**Avis délibéré de l’Autorité environnementale sur
la ZAC Flaubert sur les communes de Petit-
Quevilly et Rouen (76)**

Actualisation de l'avis n°2016-03

n°Ae : 2022-38

Avis délibéré n° 2022-38 adopté lors de la séance du 21 juillet 2022

Figure 1 : Les différents périmètres opérationnels de l'éco-quartier Flaubert (Source : étude d'impact)

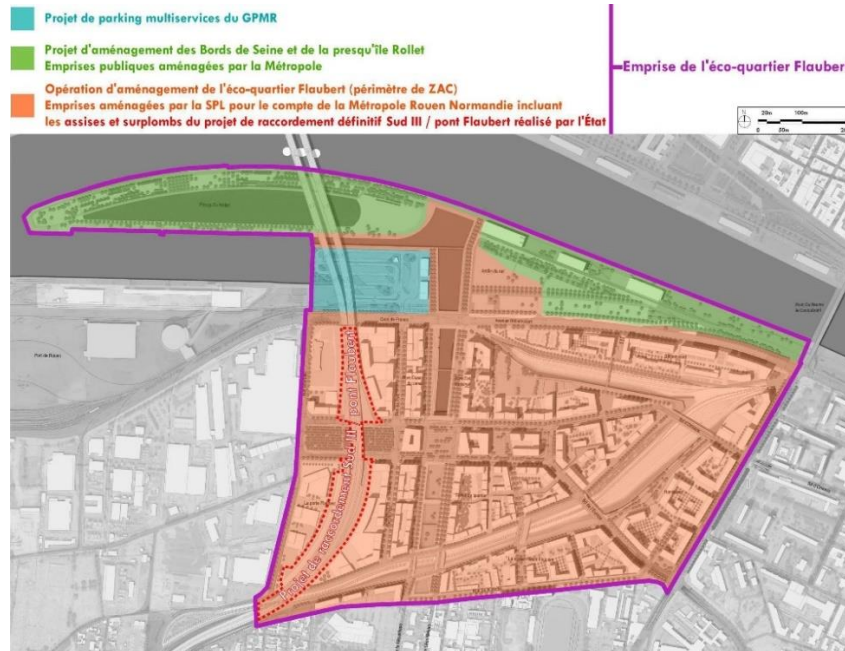
Actuellement traversé par les flux de véhicules entre la voie Sud III au sud-ouest et l'autoroute A 150 en rive droite de la Seine via le pont Flaubert au nord-ouest, ce projet d'« écoquartier » s'articule avec un projet sous maîtrise d'ouvrage de l'Etat (porté par la Dreal⁴ Normandie) qui permettra, par un tracé à l'ouest de la zone à l'intérieur du périmètre de la Zac, de relier plus directement ces deux voies (emprise en rouge sur la figure 1).

Figure 4 : Les éléments structurants du projet (Source : étude d'impact)

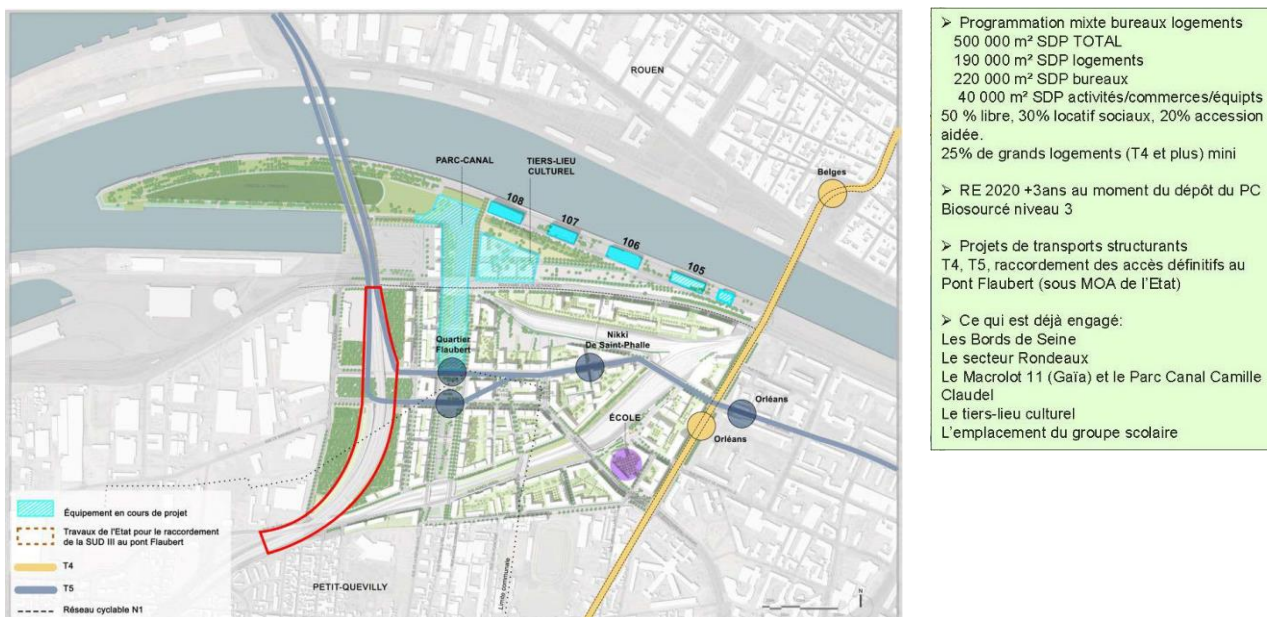
À ce stade, la révision du dossier de réalisation ne serait pas nécessaire, mais les évolutions envisagées pourraient le cas échéant conduire à devoir l'envisager (voir les éléments structurants du projet figure 4 ci-après).

Figure 8 : Impact du projet sur les concentrations en dioxyde d'azote (Source : étude d'impact)

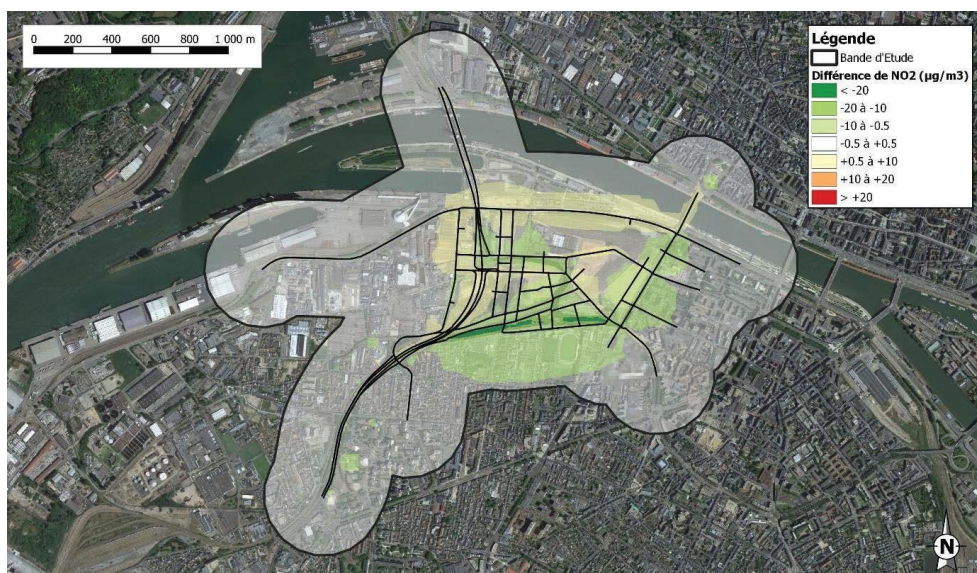
La figure 8 illustre les effets propres du projet pour le dioxyde d'azote, résultant principalement des reports de trafic liés au plan masse.

La réalisation de la Zac conduit à exposer une population nouvelle à un risque de cancer considéré comme significatif. À juste titre, l'annexe 13bis affirme que l'accès routier au pont Flaubert est une condition nécessaire à l'urbanisation de la Zac : l'ensemble des modélisations démontre que le report du trafic à l'ouest de la Zac réduit fortement les concentrations de polluants au cœur de la Zac. Au cours de l'échange avec le porteur de projet, les rapporteurs ont pris connaissance de la mise en place prochaine d'une zone à faible émission incluant l'ensemble des voiries prise en compte, voiries nationales comprises. Elle n'est pas encore présentée dans le dossier et ses effets ne sont pas pris en compte. Les établissements sensibles devraient en particulier faire l'objet de mesures spécifiques.

L'Ae recommande de présenter dans le dossier les dispositions de la zone à faible émission prévue sur l'agglomération et de prendre en compte ses effets dans l'étude air-santé. Elle recommande d'envisager des mesures de réduction supplémentaires tenant compte du phasage de la programmation pour éviter d'exposer les nouvelles populations de la Zac à un risque sanitaire significatif.
